VYSVETLENIE INFORMÁCIÍ Č. 19

Názov zákazky:

D3 Oščadnica-Čadca, Bukov, II. polprofil

680-00 Informačný systém diaľnice-stavebná časť

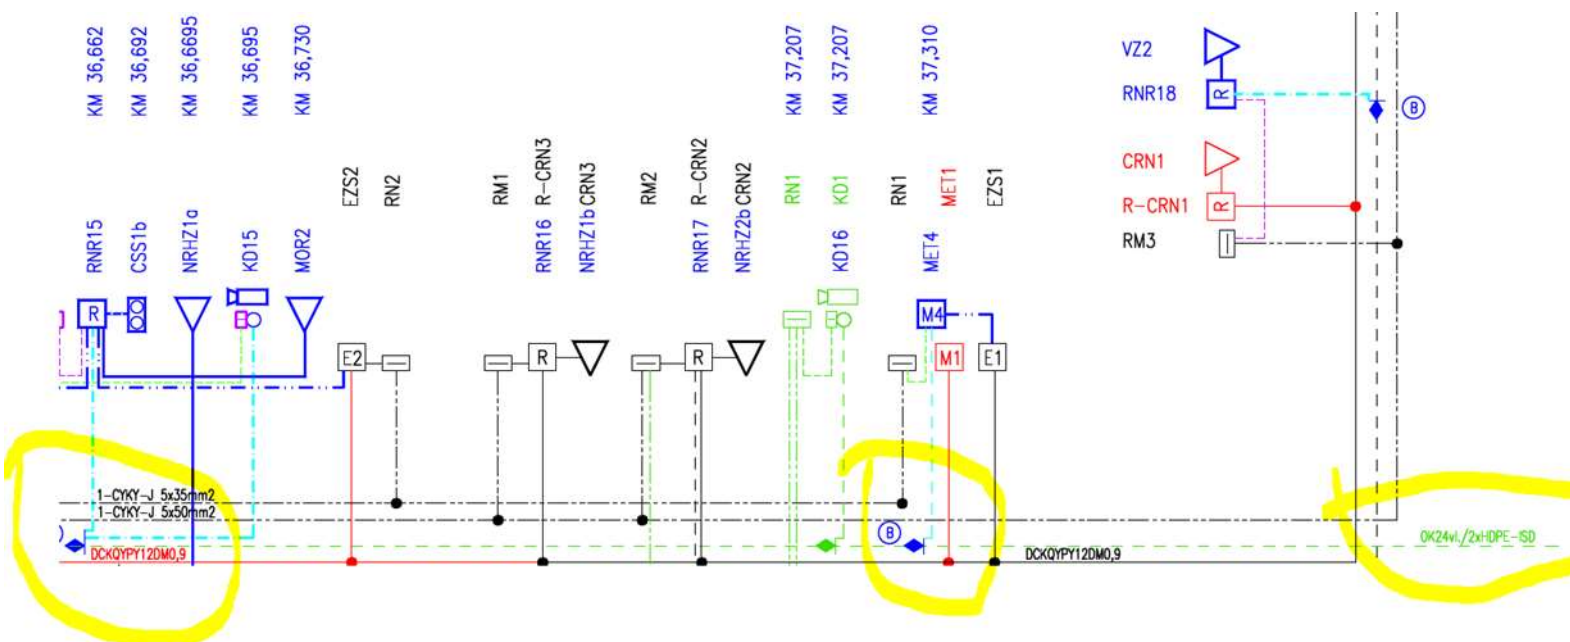
Niektoré zariadenia sa majú prečíslovať resp. preznačiť. Takéto zariadenia ale majú náväznosti na iné systémy resp. zariadenia, káblové prepoje ..., ktoré bude tiež potrebné preznačiť.

Otázka: Uvažovať aj so súvisiacimi zmenami (bude to ale musieť byť len odhad, nakoľko na takýto rozsah by bol potrebný skutkový stav kompletnej PD), alebo sa to bude riešiť iným spôsobom?

Verejný obstarávateľ uvádza, že požaduje označiť zariadenia v zmysle TP aj v náväznosti na iné systémy ako CRS
